DODATEK č. 3 KE SMLOUVĚ O DÍLO

Zásobování obcí severního Písecka, II. etapa 1.část Mirovice-Čimelice

ZMĚNOVÝ LIST č.8 - Stanovisko TDI

ZMĚNOVÝ LIST č.3b - Stanovisko TDI

001-1 - Přeložka toku Lomnice

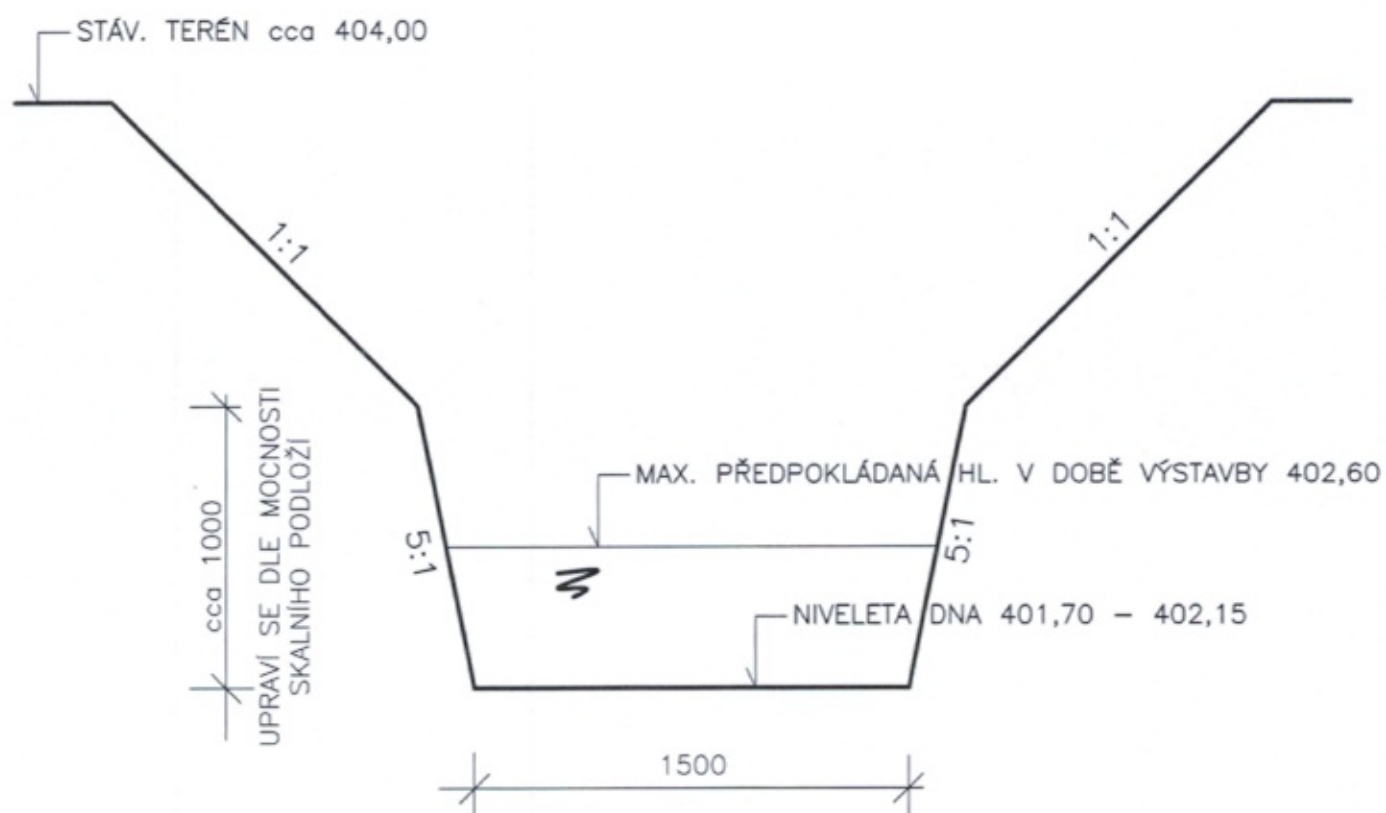
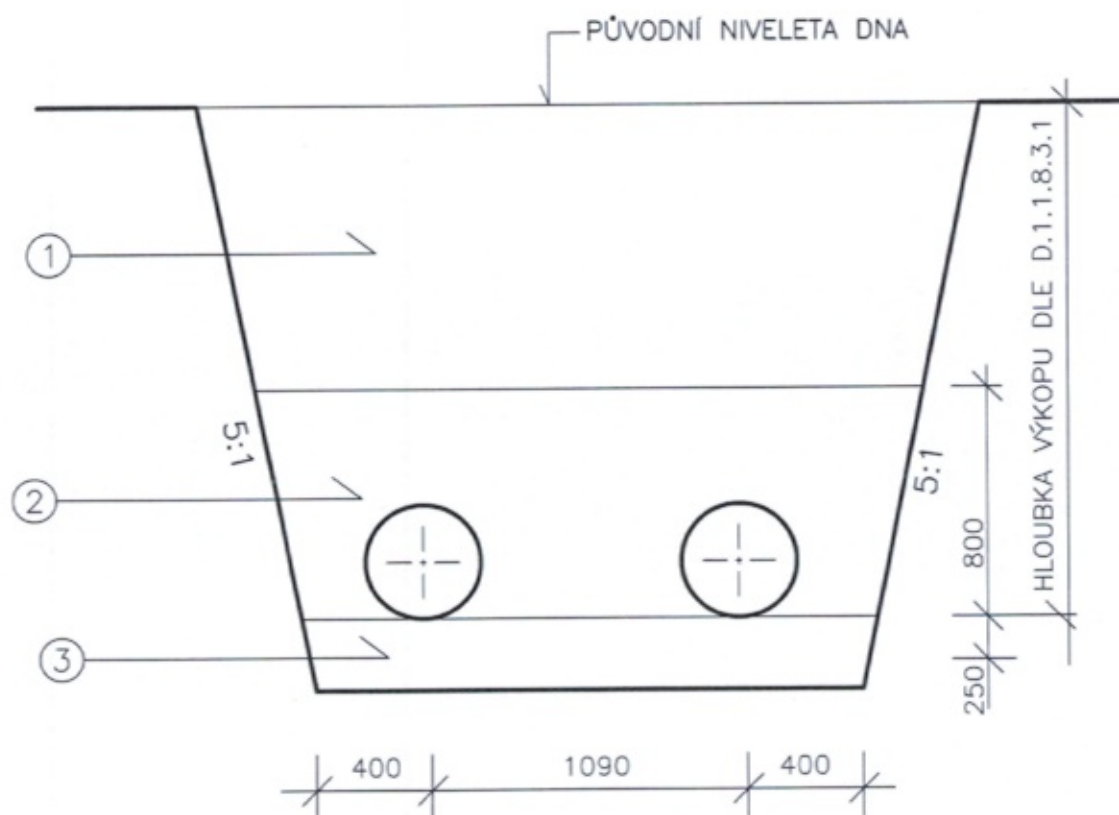
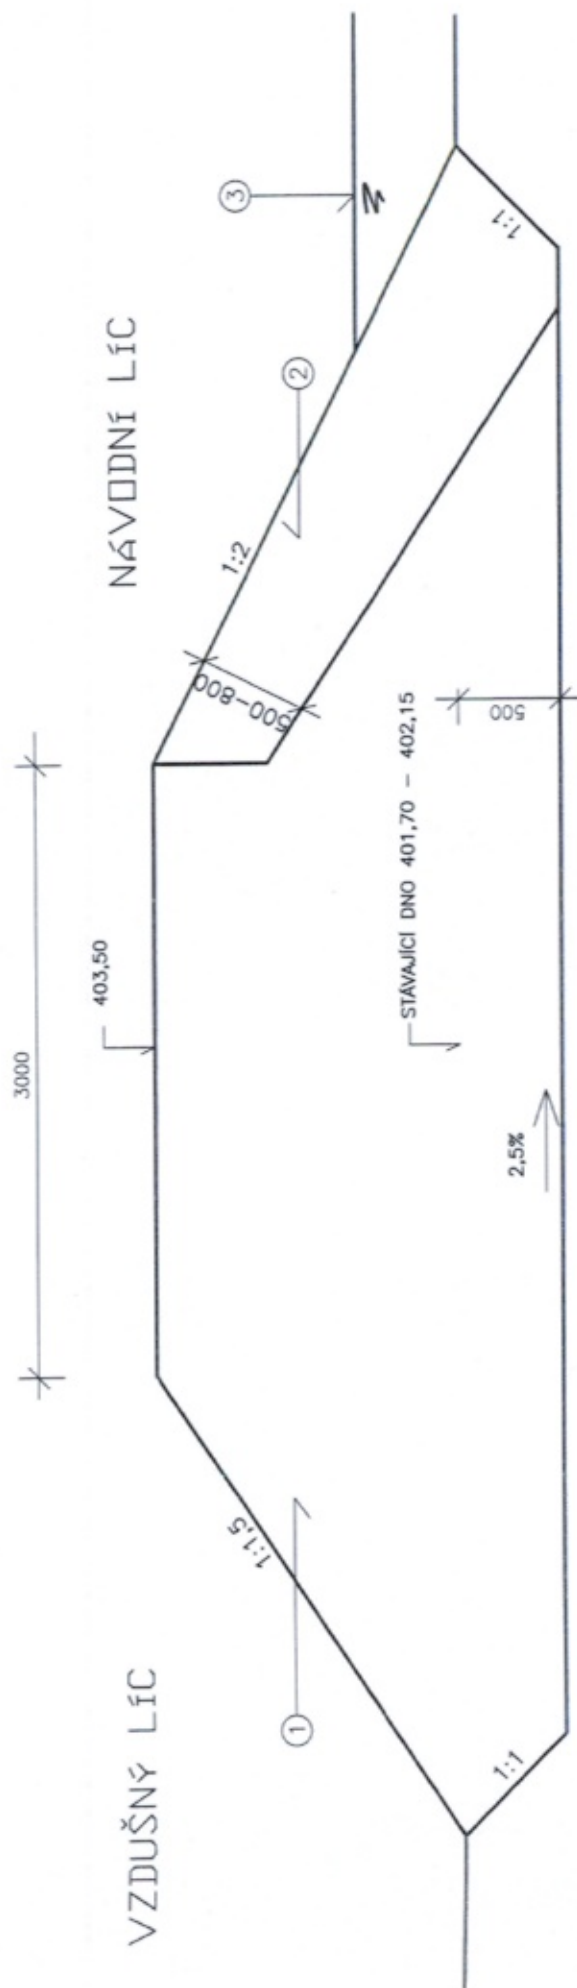
Specifikace změny: Oprava položek dle skutečnosti
Z důvodu nerealizovatelnosti řízeného protlaku (hornina 7) pod
řekou Lomnicí vyprojektován obtok a řešeno překopem.

Při stavbě bylo zjištěno, že nelze provést řízený protlak dle ZL3 vzhledem k obtížné geologii (hornina 7). Po dohodě všech účastníků výstavby byl vyprojektován (a správcem toku PV s.p. povolen) překop řeky Lomnice pro pokládku dvouramenné shybky z litinového potrubí DN200 a při stavbě převedení vody nově vybudovaným obtokem s jeho následnou likvidací a uvedením pozemků do původního stavu.

Popis změny: V trase plánovaného podchodu pod řekou Lomnice, zjištěn výskyt skalnatého podloží (hornina tř. 5 – 6). Jedná se o podchod pod řekou Lomnice, km 2,190.80 (délka protlaku 2x40,0 m). Tento protlak se nepovedlo provést ani technologií s vrtnou frézou (výskyt bludných kamenů). Přechod řeky Lomnice byl po dohodě navržen a proveden překopem koryta řeky s převedením vodního toku obtokem. Potrubí pod řekou Lomnicí (mezi AŠ4 a AŠ5), bylo provedeno z tvárné litiny TLT DN 200 (místo projektovaného HDPE 225), shodné specifikace s trasou SO 01. Příloha č. 2 : projektová dokumentace
Dopad do ceny: Zvýšení ceny Příloha č. 1 : položkový rozpočet
Dopad do termínu Posunutí termínu realizace armaturních šachet AŠ4, AŠ5, (po dokončení podchodu pod Lomnicí) 10 – 12/2016.
Jiná ujednání:

Z výše uvedených důvodů při realizaci stavby došlo k navýšení ceny za provedení obtoku a překopu řeky Lomnice. Pro zjištění ceny byly použity ceny z nabídky (SOD), ceny URS ponížené o 30% (dle SOD) a ceny, které neobsahuje ceník URS, byly TDI použity základní ceníky výrobců materiálů. TDI považuje požadavek zhotovitele za oprávněný.

1. Situativně je vedení obtoku zřejmé ze situace 1:500
2. Poloměry oblouků 50m jsou orientační, nedoporučuje se méně než 30m
3. Niveleta obtoku mezi body 1 a 4 bude mít pokud možno lineární průběh

4. Začátek a konec obtoku není v rozsahu zaměření a výšky dna budou vycházet ze skutečnosti
5. Parametry obtoku jsou zřejmé z graf. přílohy
6. Výška sklonu svahu 5:1 se bude řídit dle geol. podloží a může být odlišná od předpokladu

7. Po ukončení bude obtok zasypan ve skalnaté části netříděným kamenivem a v horní části pak vhodným hlinitopísčítým materiálem hutněným na 90% Proctora, lze použít materiál z hrází

14. Kóta v koruně hrázek bude cca 403,50 m n. m.
15. Odstranění hrází bude provedeno do úrovně původního dna, vybrání ve dně vyplněné netříděným kamenivem bude ponecháno jako trvalá úprava dna po odstranění hrází

PZN.: NA TDK 25.8.2016 BYLA DOHODNUTA TŘÍDA TĚŽITELNOSTI 5(60%) AŽ 6(40%)
